ZMĚNOVÝ LIST		číslo ZL: 04	
Název projektu:	BD Hajnice, novostavba a rekonstrukce ubytovací a správní budovy		
Zhotovitel:	S T A K O společnost s ručením omezeným		
Objednatel:	Královéhradecký kraj		
Změnový list vystavil:	Michal Němec, příprava		
Datum:	17.12.2021		
Předmět změny:			
Zatřídění zeminy Cena: 423.660,45,-Kč bez DPH.			
Popis a zdůvodnění změny:			
<p>Při provádění zemních prací na ploše zeleně vyznačené na příloze č.3 bylo zjištěno, že v části viz příloha se nachází skalní podloží, které neodpovídá zatřídění zeminy v rozpočtu prací. Bylo provedeno odborné zatřídění těžitelnosti zeminy viz příloha.</p> <ul style="list-style-type: none"> - Na půdorysu je zeleně vyznačená plocha, kde se nachází skalní podloží třídy 4 a 5 včetně plošné výměry. K tomu je doložen i řez, kde je zřejmé v jaké tloušťce se podloží třídy 4 a 5 nachází včetně vypočítané kubatury vytěžené zeminy třídy 4 a 5. Je zde přiložen i protokol od SÚZ, v němž bylo provedeno zatřídění podloží dle tříd tvrdosti. - Ve výkopech byly vytěženy i kameny velkých rozměrů – Ty musely být rozbity a odvezeny na skládku. - Plochu vyznačená zeleně, se z důvodu vzniklých kaveren po vytěžení, bude muset srovnat vybetonová

Hajnice posouzení těžitelnosti

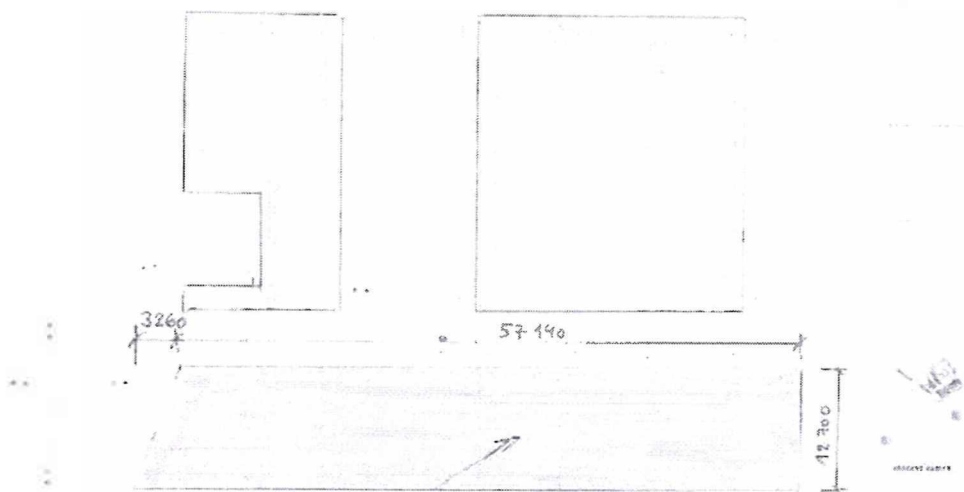
TŘÍDA ZEMINY (5) $746,38 \times 1,05 = 783,70 \text{ m}^3$
 TŘÍDA ZEMINY (4) $746,38 \times 1 = 746,38 \text{ m}^3$
 TŘÍDA ZEMINY DLE PD (1 A 2) 2

v ploše s tř. zeminy 5 vyrovnání podkladu v průměrné tl. 19 cm						
		jednotková cena: (ÚRS 2021 02) = 2460x0,87						
		$12,7 \cdot 58,77 \cdot 0,19$		141,812

foto: Hajnice 19.11.2021

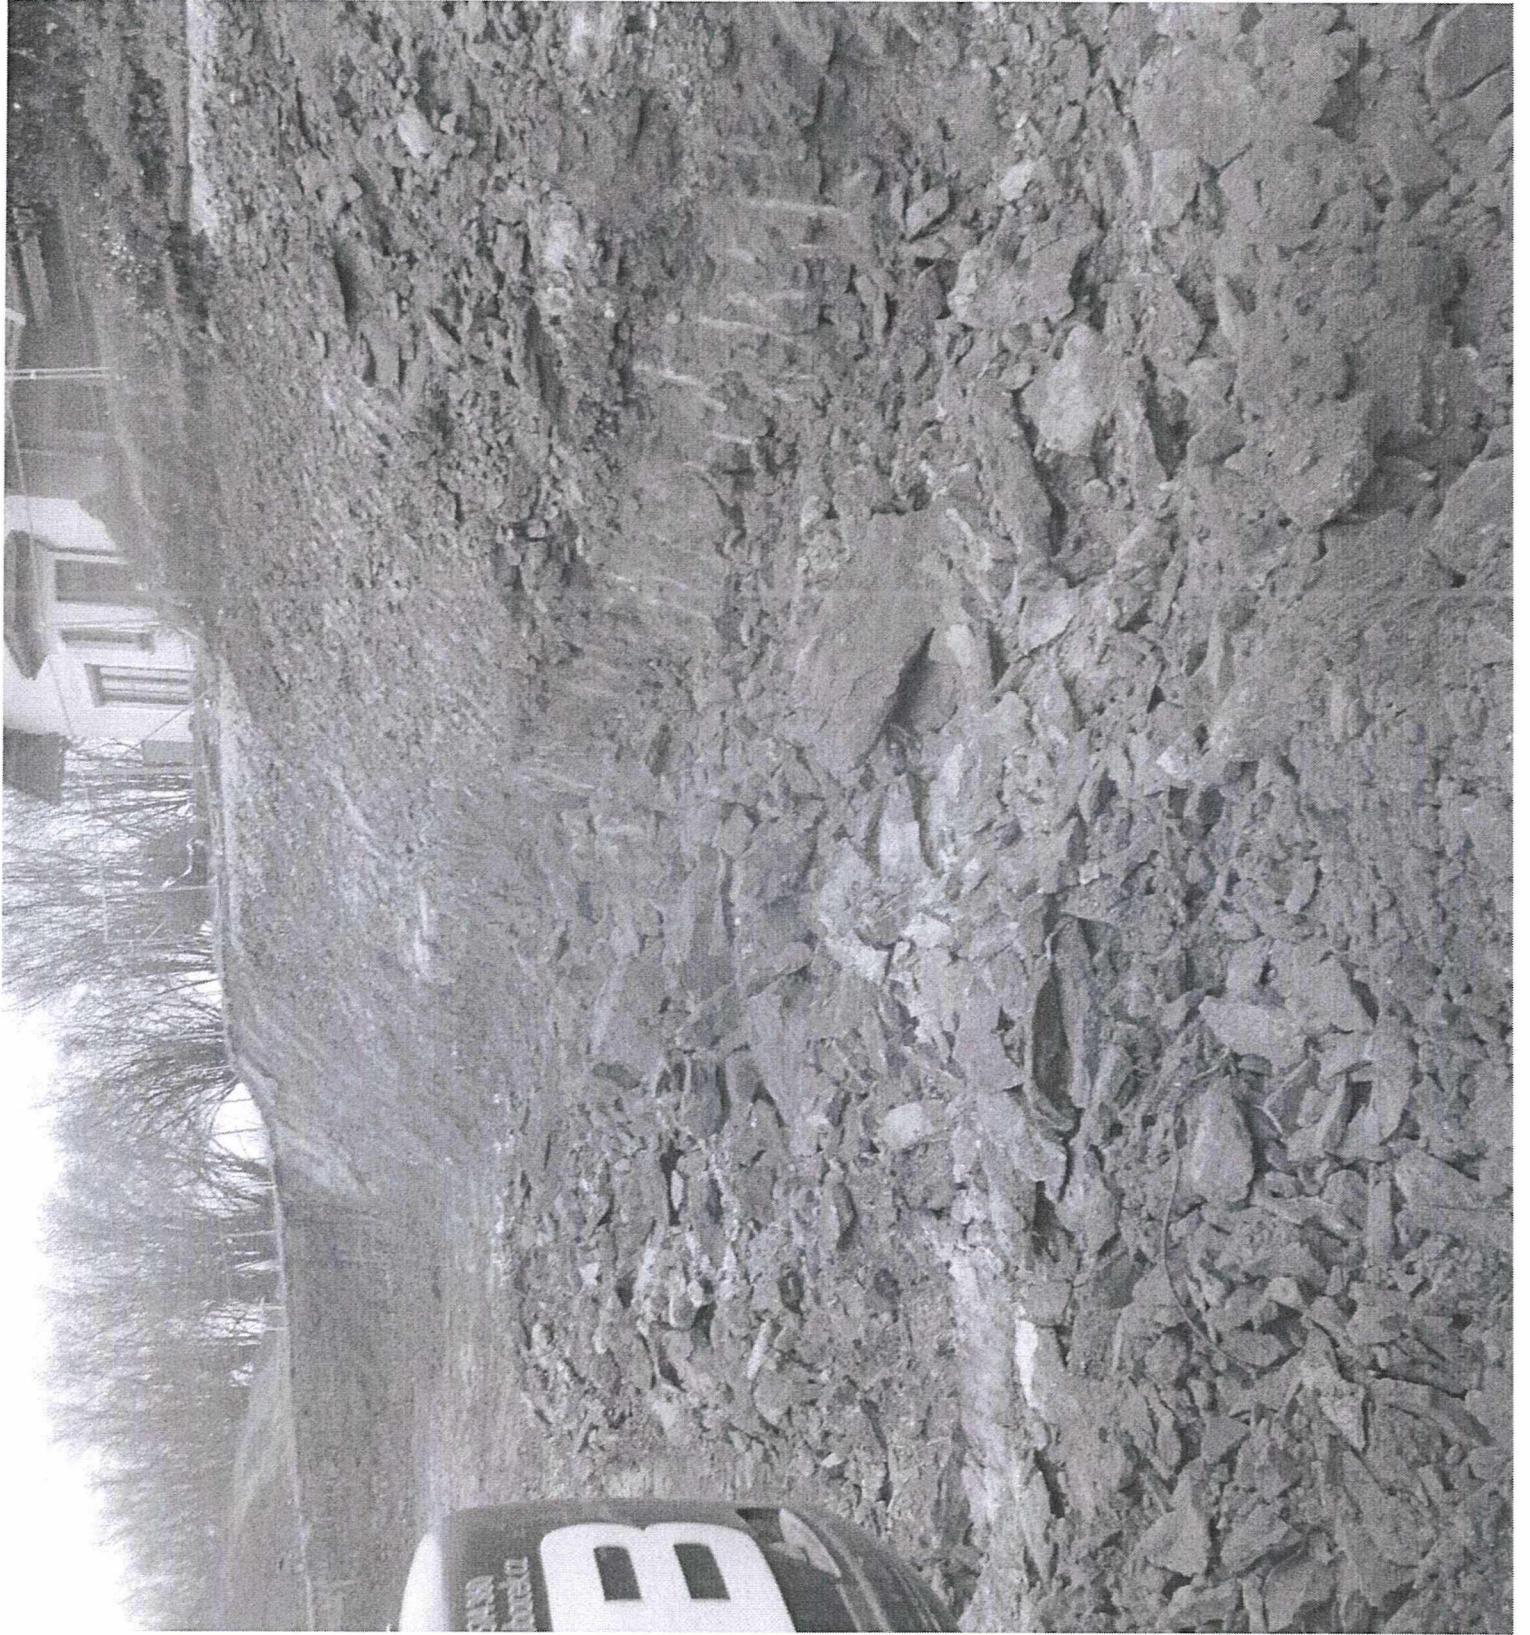
TEIÐA ZEMINŲ (5) 746,38 x 1,00 = 746,38 m²
 TEIÐA ZEMINŲ (4) 746,38 x 1 = 746,38 m²
 TEIÐA ZEMINŲ DĒE PĒD (1) 422

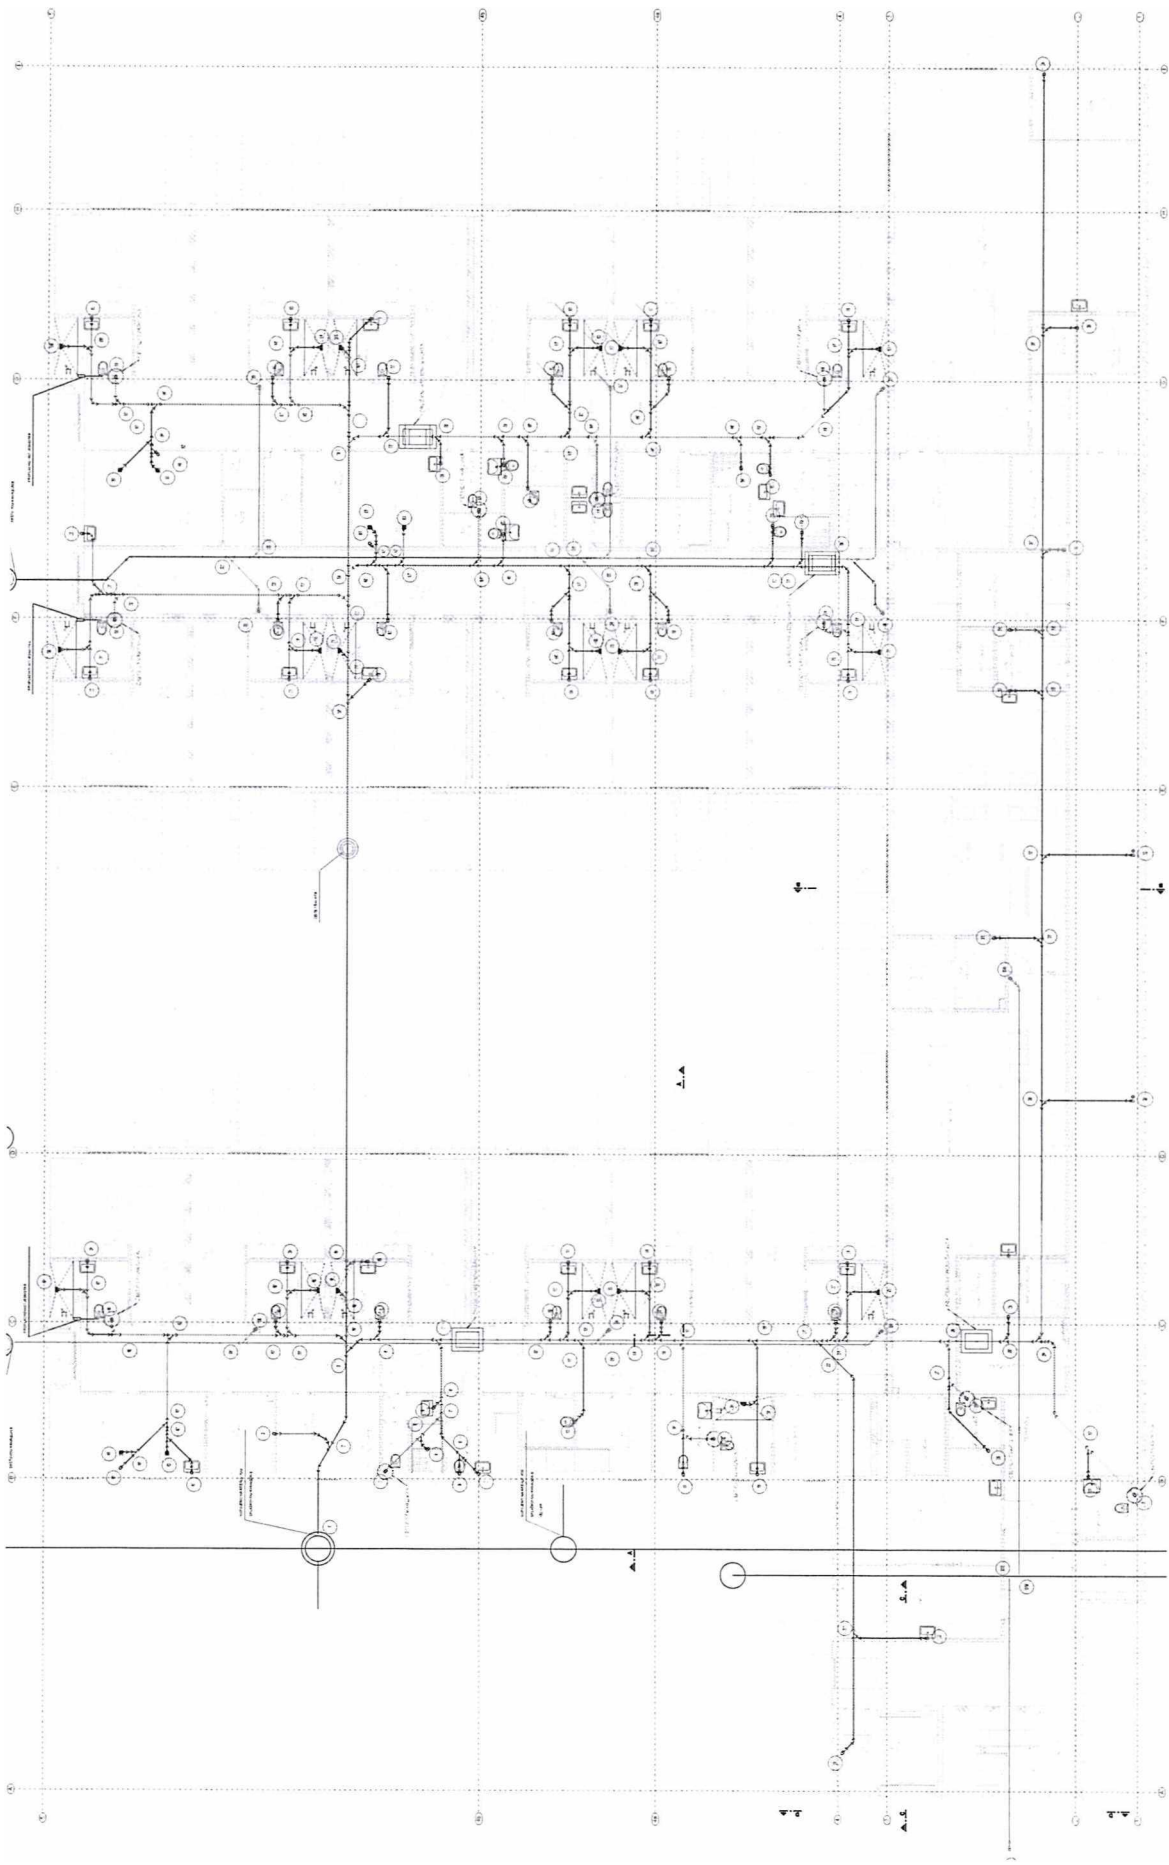
ZMĚNOVÝ LIST		číslo ZL: 05
Název projektu:	BD Hajnice, novostavba a rekonstrukce ubytovací a správní budovy	
Zhotovitel:	S T A K O společnost s ručením omezeným	
Objednatel:	Královéhradecký kraj	
Změnový list vystavil:	Michal Němec, příprava	
Datum:	17.12.2021	
Předmět změny:		
Zrušení čistících šachet Cena: -43.570,24,-Kč bez DPH.		
Popis a zdůvodnění změny:		
Z důvodu vyšší efektivity čištění odpadního potrubí, navrhuje provést záměnu čistících šachet 4ks za čistící kusy na odpadních potrubí 11ks.		
Projektant souhlasí se zrušením revizních šachet na ležaté splaškové kanalizaci v objektu SO-01. K čištění ležaté kanalizace budou použity čistící tvarovky na odpadních potrubích splaškové kanalizace. Toto řešení je v souladu s odstavcem 7.2.5 ČSN 75 6760 Vnitřní kanalizace.		
Dovětek AD: S technickým řešením souhlasíme, ke změně rozsahu díla se nevyjadřujeme.		
Přílohy změnového listu:		
Příloha č.1 – rozpočet s výkazem výměr Příloha č.2 – PD se zakreslením čistících kusů

9		Ostatní konstrukce a práce, bourání				-19 720,00		0,000
142	99001	Kompl. dod. + mtž. poklop pro revizní šachtu vel. 600 x 900 ozn. Z01 Zrušeno - ODPOČET -4	ks	-4,000	4 930,00	-19 720,00	0,000	0,000
998		Přesun hmot				-1 101,12		0,000
143	998011001	Přesun hmot pro budovy občanské výstavby, bydlení, výrobu a služby s nosnou svislou konstrukcí zděnou z cihel, tvárnic nebo kamene vodorovná dopravní vzdálenost do 100 m pro budovy výšky do 6 m	t	-5,952	185,00	-1 101,12	0,000	0,000
VRN		Vedlejší rozpočtové náklady				0,00		0,000
VRN3		Zařízení staveniště				0,00		0,000
3	030001000	Zařízení staveniště výpočet koeficientu VRN 3: -43570/147874757	kpl	0,000	15 590 000,00	0,00	0,000	0,000
VRN7		Provozní vlivy				0,00		0,000
5	070001000	Provozní vlivy	kpl	0,000	410 000,00	0,00	0,000	0,000
Celkem						-43 570,24		-5,952
